[ID\_VIP: 10105] **PROVINCIA DEL SUD SARDEGNA (comuni di Sanluri, Sardara e Villanovaforru) - Progetto di un impianto per la produzione di energia da fonte eolica on-shore di potenza complessiva pari a 72 MW, denominato "Sanluri-Sardara", costituito da 12 aerogeneratori, e di un sistema di accumulo elettrochimico da 35 MW, con opere civili accessorie e di connessione alla RTN – Progetto Definitivo.**

Proponente: Marte S.r.l.

Parere tecnico istruttorio della Soprintendenza speciale per il PNRR.

(da *Fotoinserti 1\_2*, elaborato n. GRE.EEC.R.26.IT.W.17279.00.054.001-2, particolare "AA" dal Centro Urbano, mura medievali, casa Piloni, castello di Eleonora)

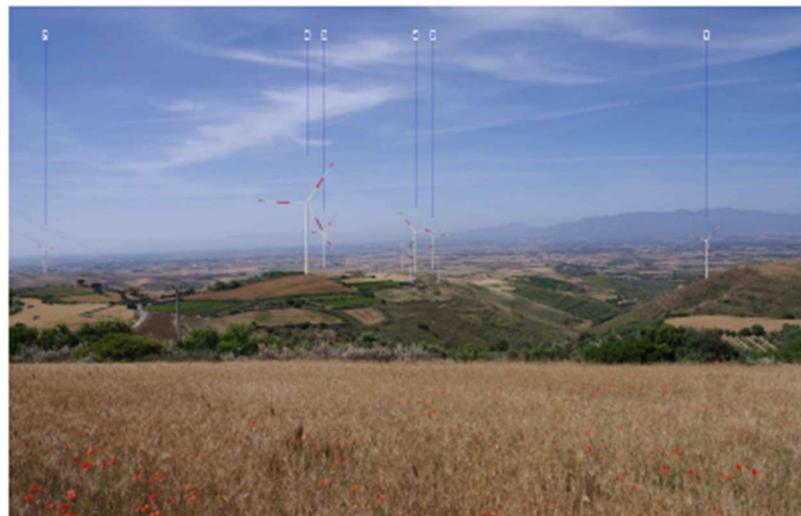
medievale. Come dettagliato al paragrafo A.1, nove dei numerosi siti archeologici localizzati all'interno della buffer zone di 3 km sono sottoposti a vincolo di natura archeologica ai sensi degli artt. 10, 12 e 13 del D.Lgs. 42/2004, pertanto l'impianto in oggetto ricade in area non idonea all'installazione di impianti eolici ai sensi dell'art. 20, c. 8, lett. c-quarter del D.Lgs. n. 199/2021 come modificato dal D.L. 24.02.2023, n. 13, art. 47, comma 1, lettera a, n. 2. La realizzazione degli aerogeneratori, inoltre, avrebbe una ricaduta negativa in termini di impatto visivo sul nuraghe Genna Maria di Villanovaforru, come si evince dalle foto simulazioni, e verosimilmente sul santuario nuragico di Sant'Anastasia di Sardara e sulla tomba di giganti Sa Domu 'e s'Orcu di Siddi, importanti aree archeologiche oggetto di valorizzazione e fruizione, le quali risultano inserite nel progetto "La civiltà nuragica" facente parte della tentative list dell'Unesco ai fini del riconoscimento quale patrimonio mondiale dell'umanità. È, pertanto, necessario prestare particolare attenzione all'analisi del contesto in cui tali siti archeologici si inseriscono poiché, considerato che gli standard Unesco richiedono il posizionamento del bene all'interno di un areale tutelato, eventuali criticità potrebbero comportare l'esclusione dei siti dal progetto. Si evidenzia inoltre la presenza nella buffer zone di 3 km di un consistente numero di siti e aree a rischio archeologico interessate da vincoli o previsioni vincolanti derivanti da norme di piano paesaggistico, di piano regolatore ovvero di altri strumenti di pianificazione relativi alla individuazione e tutela di beni archeologici, nonché di beni noti da fonti bibliografiche e di archivio. Si specifica, inoltre, che sebbene sia carente la documentazione relativa alle foto simulazioni del parco e non sia stata resa disponibile la documentazione relativa alla procedura di verifica preventiva dell'interesse archeologico ai sensi dell'art. 41, c. 1, e dell'all. I.8 del D.Lgs. 36/2023, i dati in possesso sono già sufficienti all'espressione di un parere di non compatibilità del parco eolico così come progettato con la tutela del patrimonio archeologico ... ", tanto da dichiararsi la incompatibilità del nuovo progetto di cui trattasi rispetto all'obbligatoria tutela e conservazione del patrimonio culturale archeologico esistente, anche ai fini della sua valorizzazione, e del suo contesto di giacenza, stante la nuova altezza totale di 220 m degli aerogeneratori prescelti, che sveltano in maniera invasiva rispetto al contesto di giacenza dei predetti beni archeologici, ma anche di quelli architettonici presenti:

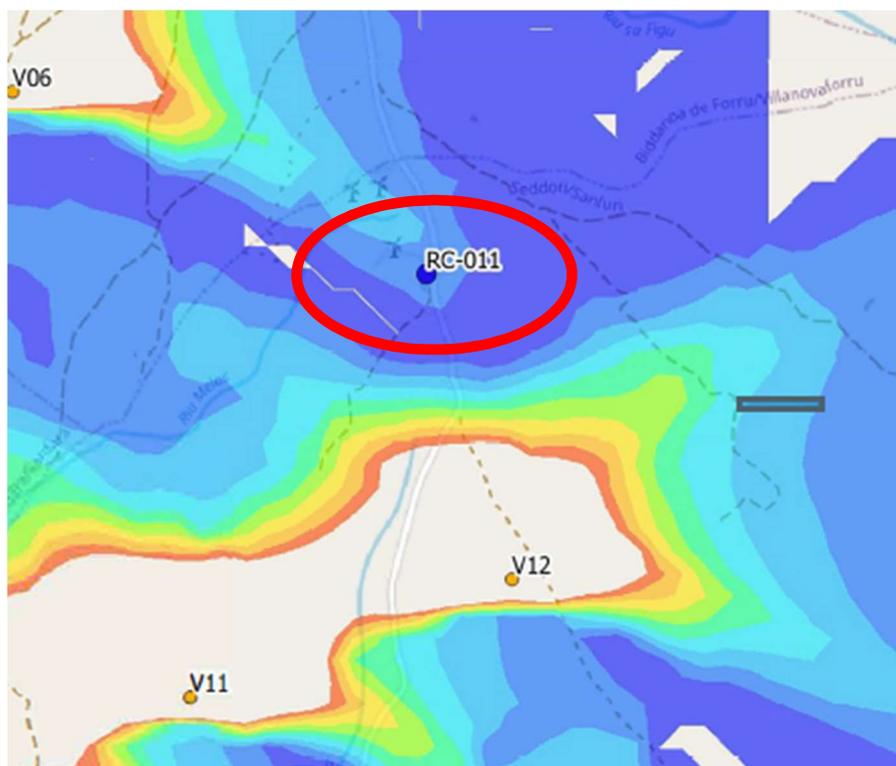
(da *Relazione sugli effetti shadow-flickering*, elaborato n. GRE.EEC.R.26.IT.W.17279.00.018.00, mappa e relativa legenda alla p. 22 del file .pd, particolare riferito alla chiesa di Santu Antiogu Becchio – evidenziata con ovale ROSSO – rilevando, pertanto, che il predetto effetto di shadow-flickering avrà quale particolare recettore interessato anche questo bene culturale alternandone ulteriormente il relativo contesto di giacenza, ancora parzialmente caratterizzato per la sua naturale configurazione come storicamente costituitosi, con nuove strutture industriali per la produzione di energia elettrica di altezza totale pari a 220 m)

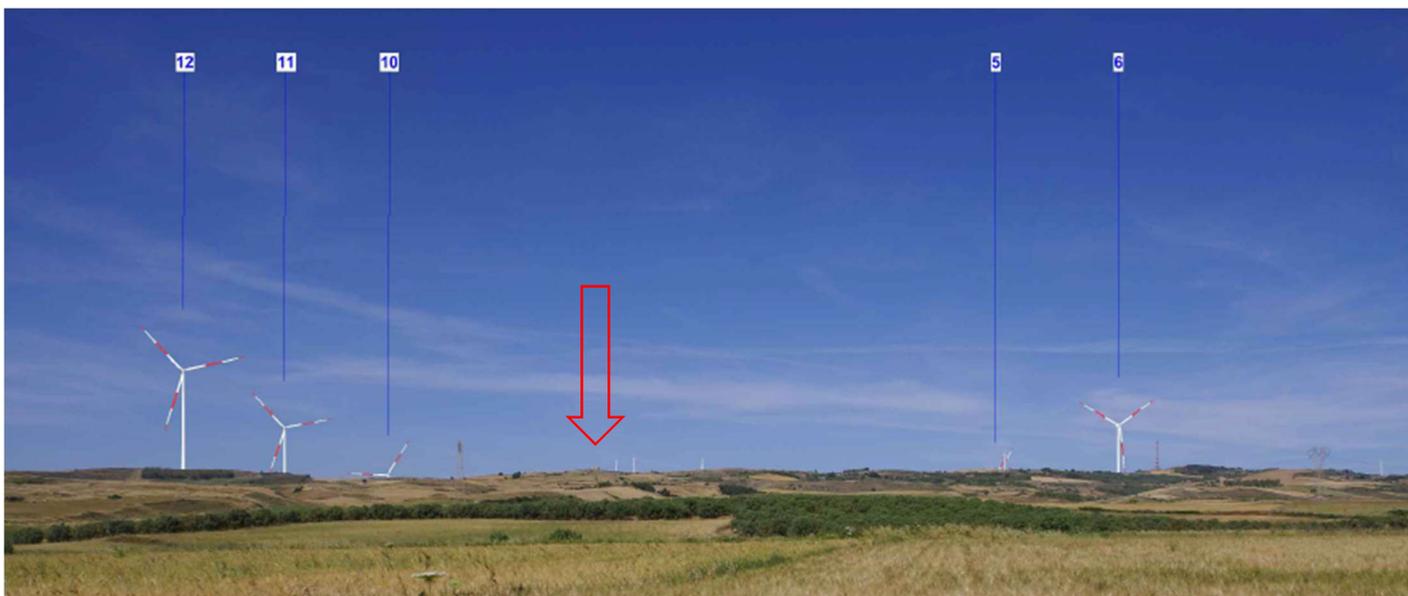
(da Fotoinserimenti 2\_2 – STATO DI PROGETTO, elaborato n. GRE.EEC.R.26.IT.W.17279.00.054.002-2, particolare dal “PUNTO DI RIPRESA AT [-] DESCRIZIONE: Centro urbano, SP5 [-] COMUNE: Lunamatrona [-] COORDINATE UTM84-32N: 492724 m E; 4384792 m N [-] WTG DI PROGETTO VISIBILI: 6”, con evidenziato mediante FRECCIA ROSSA il punto in cui si colloca il bene culturale della chiesa di Sant’Antiogu Beccio, in agro di Sanluri – freccia ROSSA -, da cui emerge che i nuovi aerogeneratori alti 220 m si collocherebbero quale nuova corona del suo contesto giacenza come elemento straordinariamente fuori scala ed incombente sullo stesso bene culturale)

**Figura 3-4: Stralcio carta dei beni paesaggistici D.Lgs. 42/2004 (Fonte: Geoportale Regionale)**

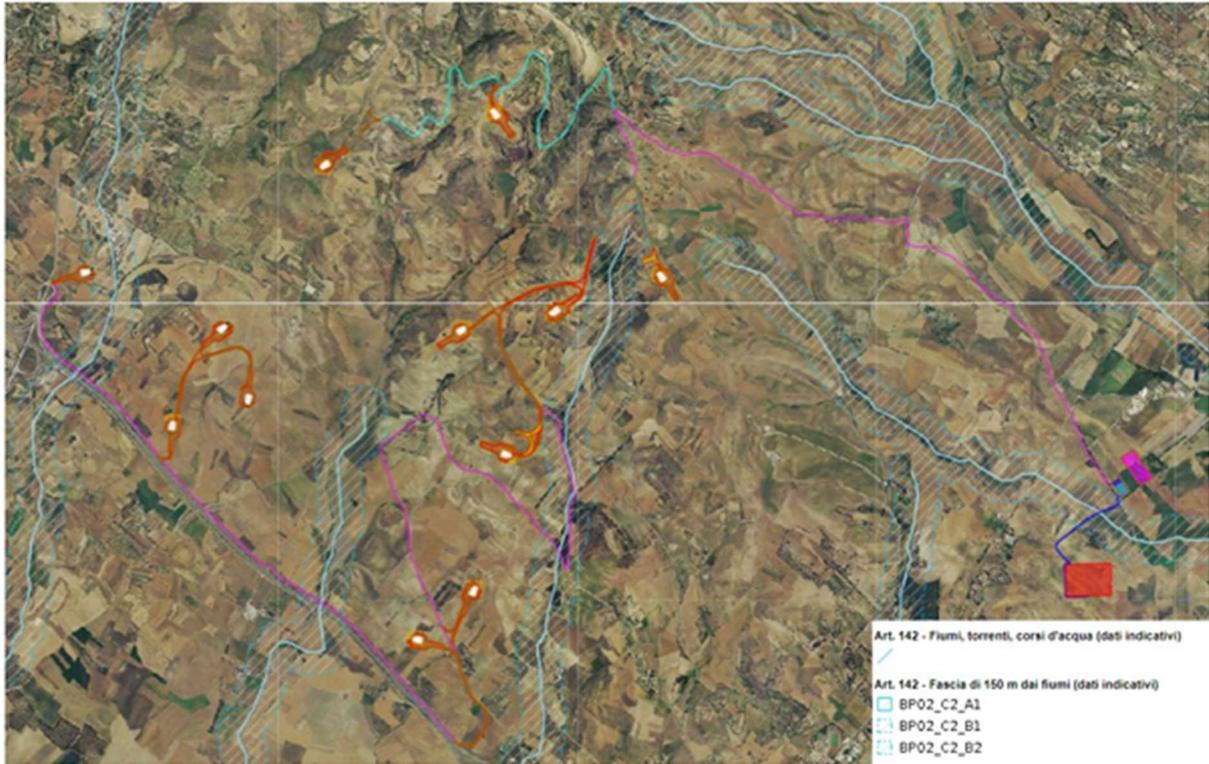
antropiche”, con riferimento anche all’area di sorvolo della pale (fascia di tutela del Riu Bruncu Fenogu, a circa 30 m da V01 e ricadente nell’area di sorvolo; fascia di tutela del Riu Masoni Nostu a circa 30 m da V08 e ricadente nell’area di sorvolo nonché a circa 35 m da V07 e ricadente nell’area di sorvolo; fascia di tutela Riu Frailis a circa 30 m da V02 e ricadente nell’area di sorvolo nonché a circa 130 m da V03; fascia di tutela del Riu Iroxi a circa 55 m da V07; fascia di tutela del Riu Mitza su Canneddu a circa 95 m da V06; fascia di Tutela del Riu Melas a circa 125 m da V20; fascia di tutela del Riu Acqua Sassa e a circa 135 m da V12; fascia di tutela del Riu Masusecci a circa 130 m da V09; fascia di tutela del Riu S’Ollastu, a circa 135 m da V01) ...” (da parere endoprocedimentale del 26/02/2024 della Soprintendenza Archeologia, belle arti e paesaggio per la città metropolitana di Cagliari e le province di Oristano e Sud Sardegna, paragrafo B.2 - Allegato n. 1):

(da *Relazione sugli effetti shadow-flickering*, elaborato n. GRE.EEC.R.26.IT.W.17279.00.018.00, mappa e relativa legenda alla p. 22 del file .pdf)

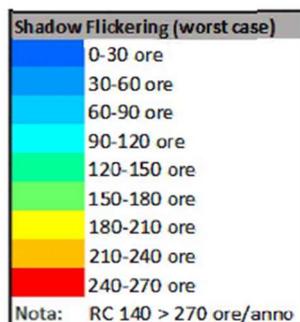
**CONSIDERATO** che per quanto riguarda lo Studio dell'evoluzione dell'ombra (shadow flickering) il Proponente analizza la relativa problematica con la *Relazione sugli effetti shadow-flickering* (elaborato n. GRE.EEC.R.26.IT.W.17279.00.018.00), tuttavia non considerando tra i recettori interessati dal predetto disturbo anche tutti i beni culturali archeologici e architettonici presenti nel più immediato intorno del nuovo impianto (v. paragrafo 5 *Individuazione dei recettori*, ove sono identificati gli edifici di classe catastale A-D-F), la cui piena valorizzazione con il loro contesto di giacenza sarebbe di conseguenza impedita dal medesimo disturbo indotto dalle nuove strutture industriali alte 220 m, risultando la chiesa di Sant'Antiogu Beccio, in agro di Sanluri, direttamente interferita da tale disturbo come sopra specificatamente riportato:
